Kiireellinen turvallisuustiedote

**MARKKINOILTA
POISVETO**

Q-Link 13, Adapter kit LikoScale, ja LIKO UNO 102 EE Mobile lift
FA-2025-017

Kuva 1. **Q-link 13** liittimen oikea ja virheellinen kiinnittyminen pikaliitinjärjestelmän koukulla

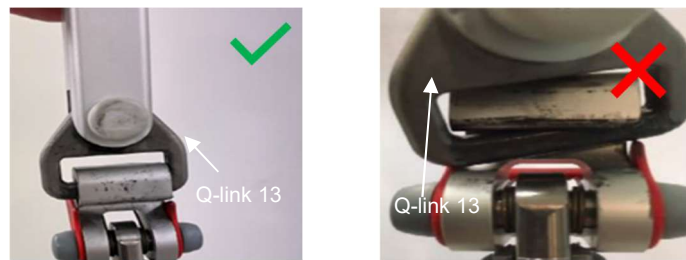
Baxter suorittaa kiireellisen tuotteen markkinoilta poisvedon koskien **Q-link 13** nostimen liitintä. Markkinoilta poisveto johtuu asiakkaiden raportoimista tilanteista koskien **Q-link 13** nostimen liittimen virheellistä kiinnittymistä (väärä lukitus) pikaliitinjärjestelmän koukulla (Quick-release Hook). Ks. kuva 1 alla.

Q-link 13 mahdollistaa nostokaarien ja muiden lisävarusteiden pikalukituksen virheellisen kiinnityksen (väärän lukituksen). Tämä voi johtaa vakavaan vammaan potilaan putoamisen seurauksena, koska virheellisesti lukittu osa voi aluksi kantaa painoa, mutta se voi irrota **Q-link**-liittimestä, mikä johtaa irtaamiseen ja putoamiseen. Kolmesta vakaviin vammoihin johtaneesta tilanteesta sekä yhdestä kuolemantapauksesta on raportoitu. Nämä johtuivat potilaan kaatumisesta/putoamisesta johtuen nostokaaren virheellisestä kiinnityksestä **Q-link**-liittimellä.

Baxter korvaa **Q-link 13** -liittimet uudella **Q-link Mobile** -liittimellä parantaakseen käyttömukavuutta ja vähentääkseen potilaille tai hoitajille aiheutuvia mahdollisia riskejä.

Uudet **Q-link** nostimen liittimet ovat nyt saatavilla, ja Baxter kehottaa asiakkaita tilaamaan korvaavat liittimet ja hävittämään markkinoilta poisvedettävät **Q-link 13** liittimet. Lisätietoja on otsikon "Ohjeet asiakkaalle" alla.
